Unterlage	7.1
Blatt Nr.	6 E
Datum	Zeichen

PLANFESTSTELLUNG

St 3308
Neubau der
Ortsumgehung Karlstein

Lageplan 6
Ausgleichsfläche Fl.-Nr. 2087/2
Gemarkung Dettingen

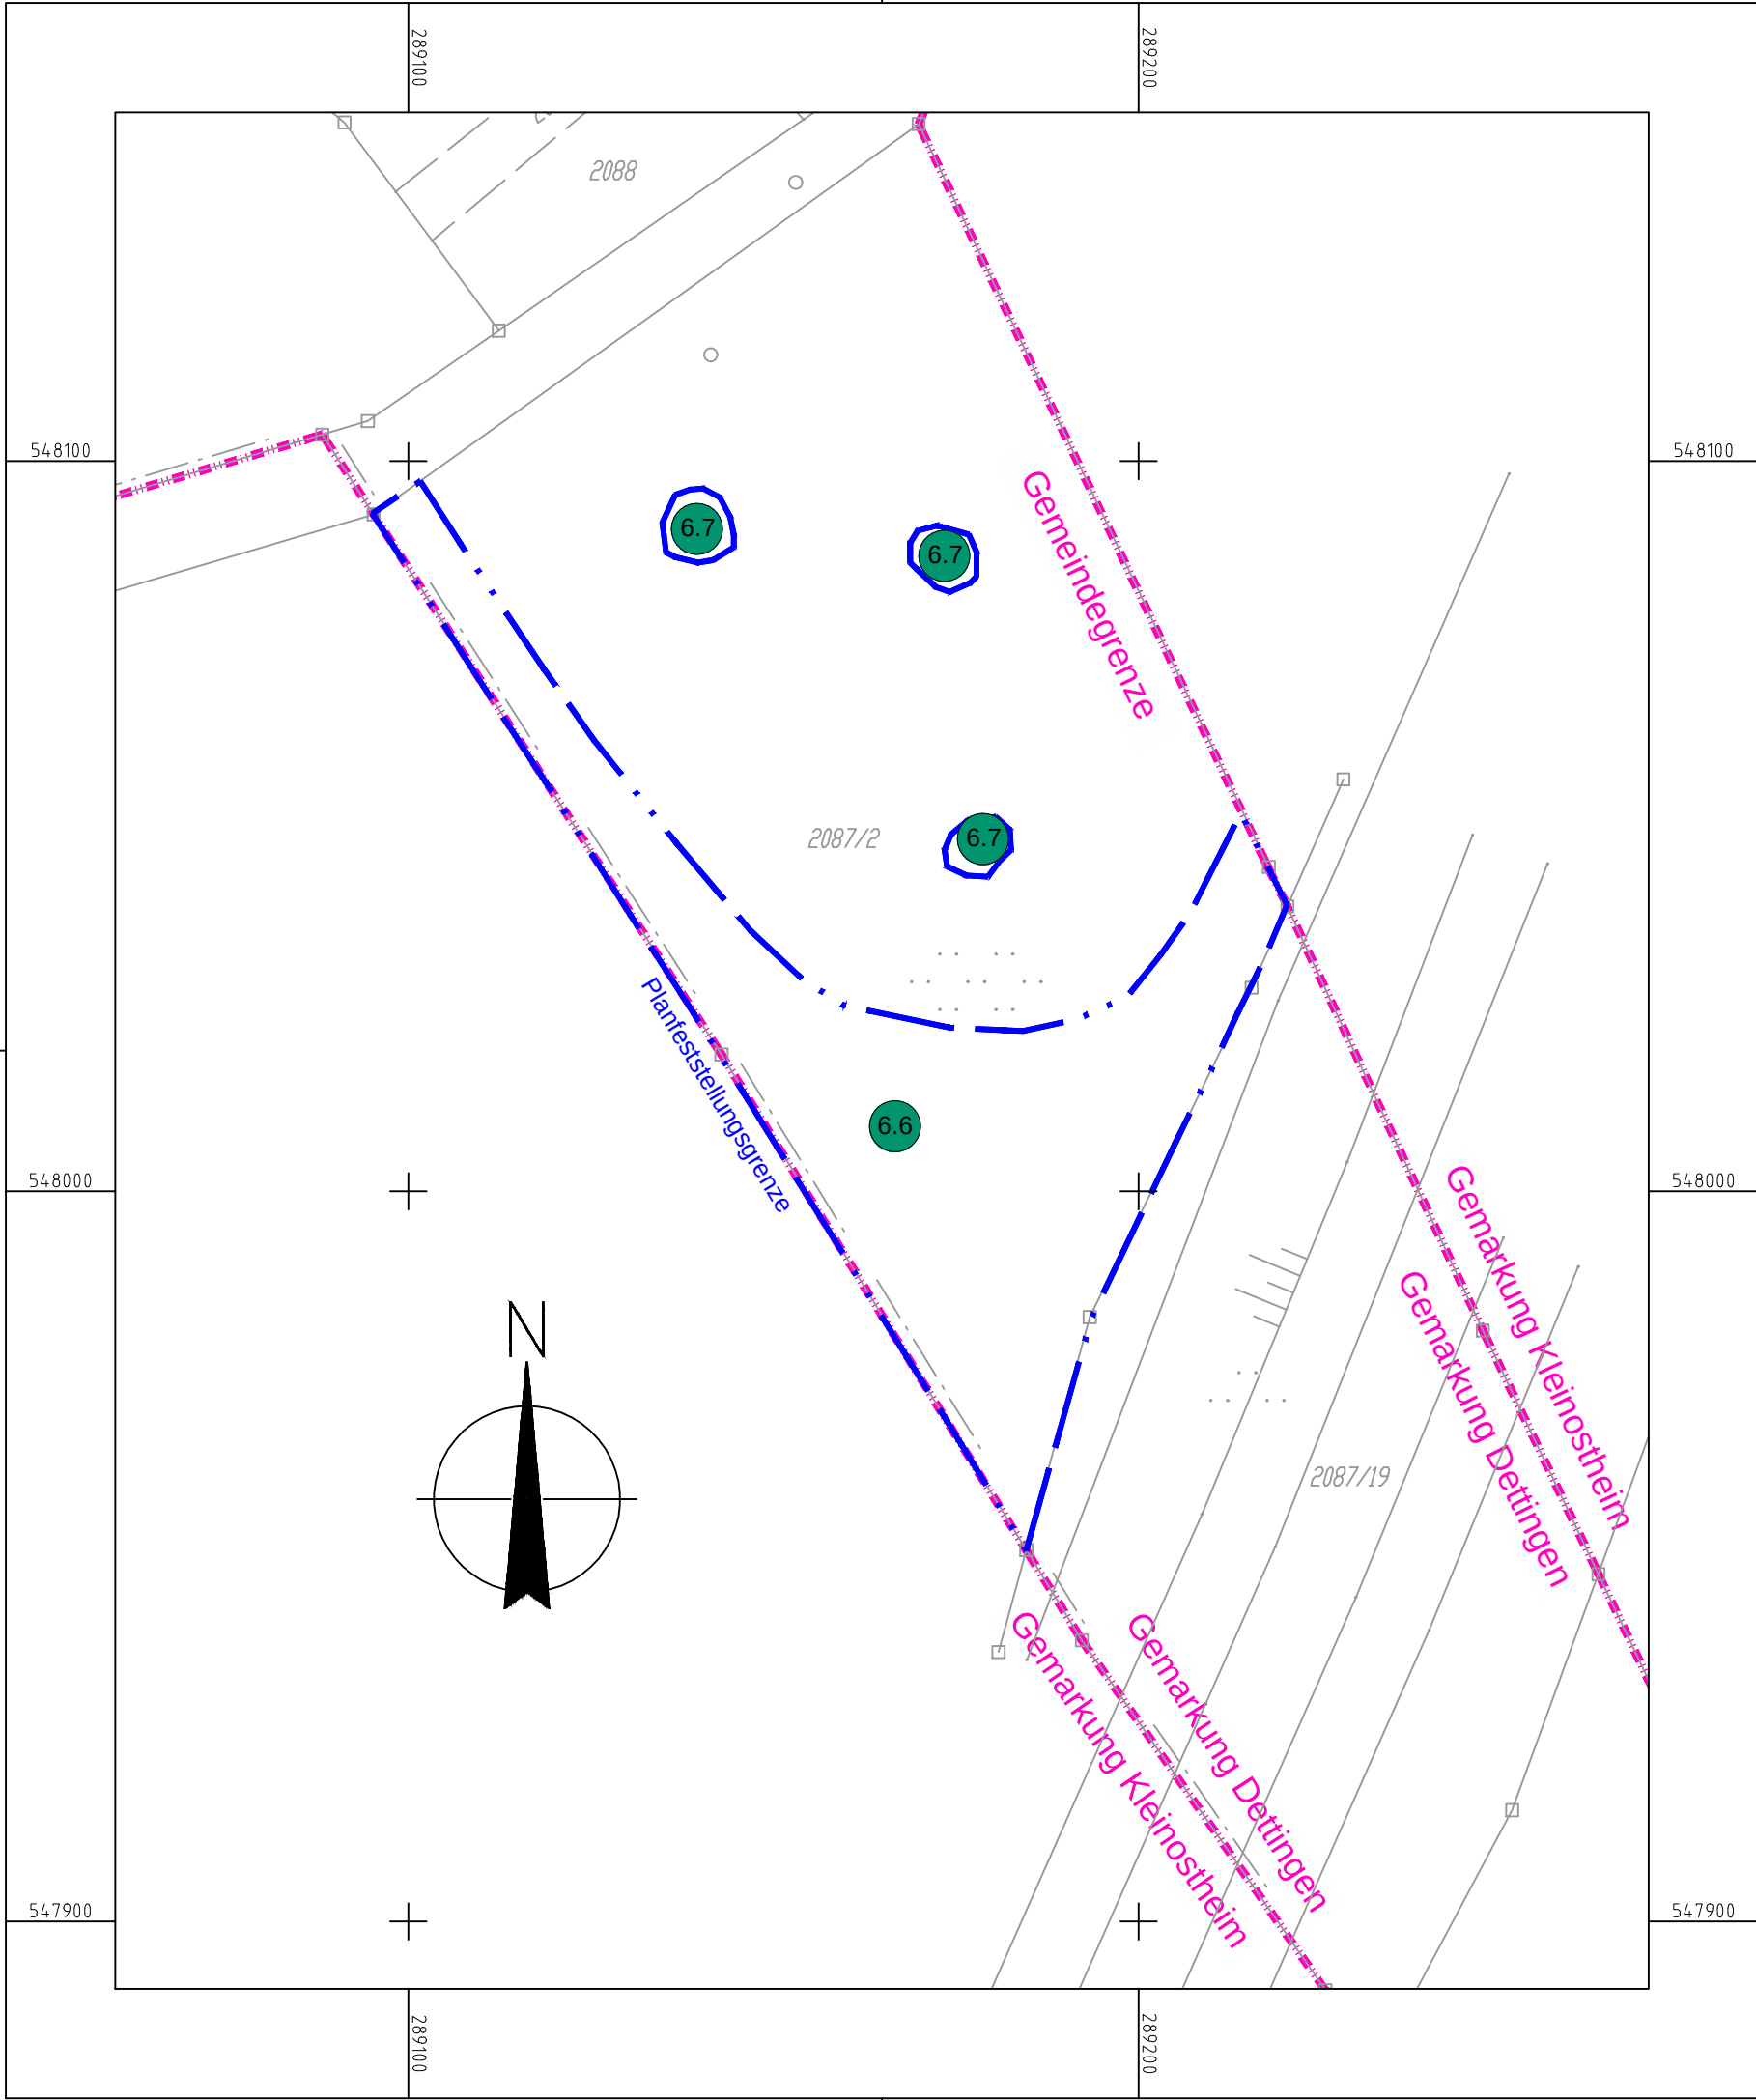
Nr.	Art der Änderung	Datum	Name
a	Ergänzung der Maßnahme A1 auf Übersichtskarte;	15.07.16	Ske
	Ergänzung der Gemarkungsgrenze
